**AVIS RELATIF À LA PROTECTION
CONTRE LES EVENTUELS EFFETS NOCIFS ET NUISANCES
PROVOQUÉS PAR LES RAYONNEMENTS NON IONISANTS
GÉNÉRÉS PAR DES ANTENNES ÉMETTRICES STATIONNAIRES
Commune : SAINT-NICOLAS (LG.) - Exploitant : TELENET GROUP
Référence exploitant : LG2309A**

Rapport n° 4703 / 2023

Adresse	Rue Tiba 4420 SAINT-NICOLAS (L.G.) (Montegnée)
Coordonnées Lambert belge 72	230890E 149152N
Type d'implantation	Château d'eau
Exploitant	TELENET GROUP
Réf. du site de l'exploitant	LG2309A

Figure 1 : Vue en plan des lieux de séjour et des points de contrôle

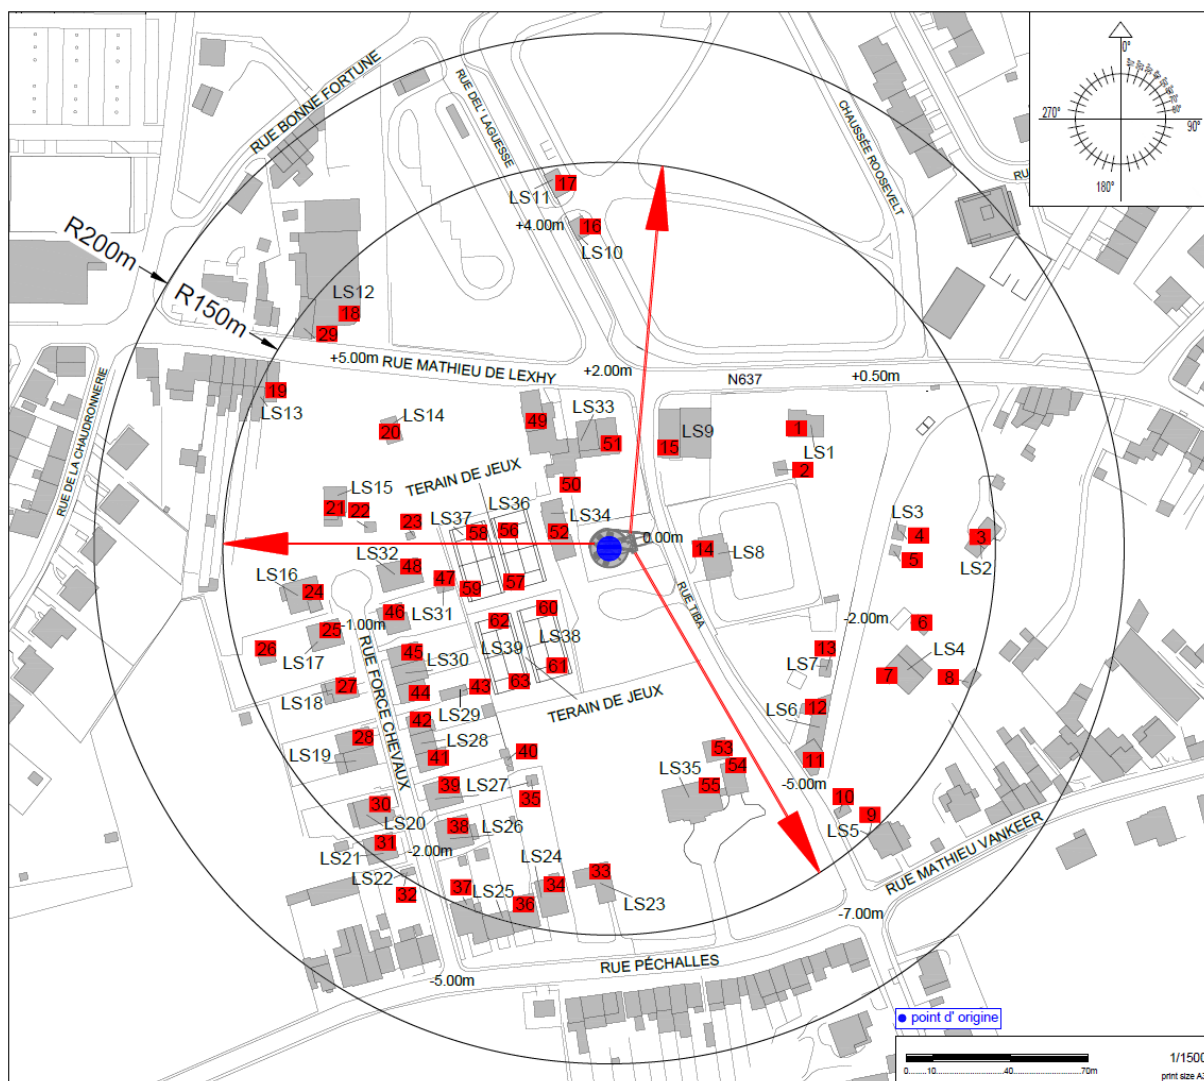
Les fréquences d'émission, la puissance rayonnée par chacune des antennes et leur gain permettent de déterminer le rayon de la zone à analyser. Tout dépassement de la limite par installation est exclu en dehors de cette zone. Le tableau 2 reprend les 35 LS² pour lesquels l'indice d'exposition est le plus élevé. Les différentes colonnes indiquent :

- le numéro du point de contrôle repris sur un des plans de la figure 1;
- le numéro du LS dans lequel se trouve le point de contrôle de la 1^{ère} colonne ;
- l'atténuation d'obstacle prise en compte pour le calcul de l'indice d'exposition dans le LS ;
- le résultat du calcul de l'indice d'exposition.

En ce qui concerne les antennes de l'installation mentionnées dans le tableau 1, la distance maximale à laquelle la limite pourrait être atteinte, à l'extérieur, est égale à 158,5 m. S'il n'y a pas de LS à une distance inférieure, les antennes respectent forcément la limite d'immission.

Dans le cas des LS situés à l'intérieur des bâtiments, une atténuation d'obstacle est prise en compte et il en résulte que la distance maximale à laquelle la limite pourrait être atteinte se réduit à 112,2 m.

Figure 2 : Vue en plan des installations d'antennes dans un rayon de 300 mètres autour de l'installation faisant l'objet de la demande d'avis

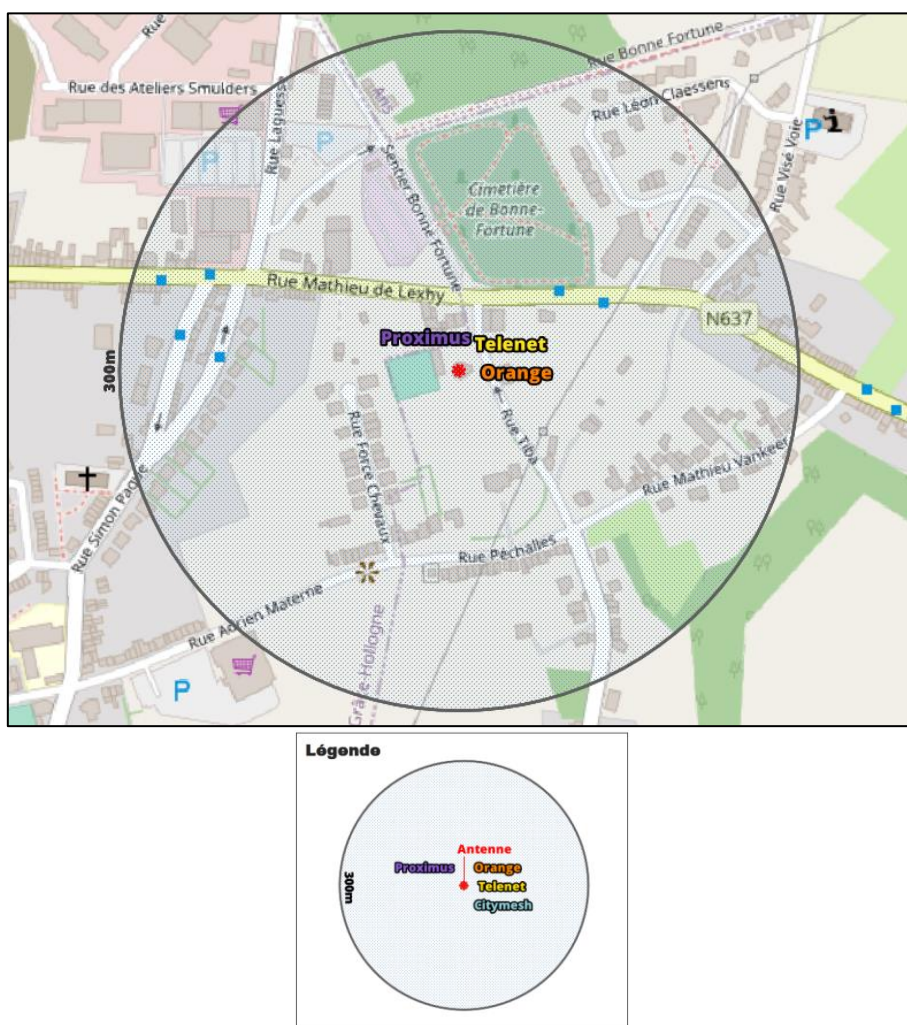
Le plan en projection verticale de la figure 2 indique la localisation des antennes actives éventuelles visées par le décret et situées dans un rayon de 300 mètres autour de l'installation référencée dans le paragraphe 2. Les données de localisation de ces antennes et les avis correspondant sont accessibles via le cadastre en ligne des antennes émettrices stationnaires⁶.

Compte tenu du nombre d'installations localisées dans la figure 2, il apparaît que l'intensité du rayonnement électromagnétique généré, dans les lieux de séjour situés à proximité de l'installation référencée dans le paragraphe 2, par l'ensemble des antennes émettrices stationnaires de l'ensemble des exploitants du même site d'antennes émettrices stationnaires respecte la limite fixée à l'article 4, § 2 du décret.
